## 盤面操作式断路器 DV-UE 形の表示ランプ<sup>o</sup>変更のお知らせ

盤面操作式断路器：DV-UE 形

扱	A	日付	2022 年 8 月	件名	盤面操作式断路器 DV-UE 形の表示ランプ変更のお知らせ
整理番号	KER-607	三菱電機(株) 機器事業部

図 1. 外観及び変更箇所 (例:DV-UE 形 水平取付)

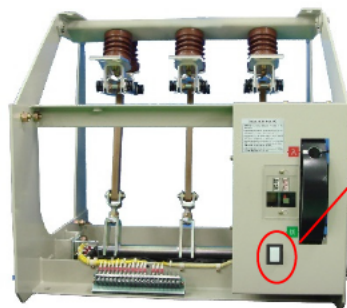
上記盤面操作式断路器の表示ランプを以下の通りに変更します。

外観・寸法上の違いはありますが、機器本体の性能に影響なく、ご使用に支障を与えるものではありません。

表示ランプ取付箇所※詳細は表 1

変更前	変更後
外観 (表示ランプ点灯時)		
寸法	H26×W18×D14	H27×W22×D8
明るさ	2W	5W (変更前より若干明るくなります。)
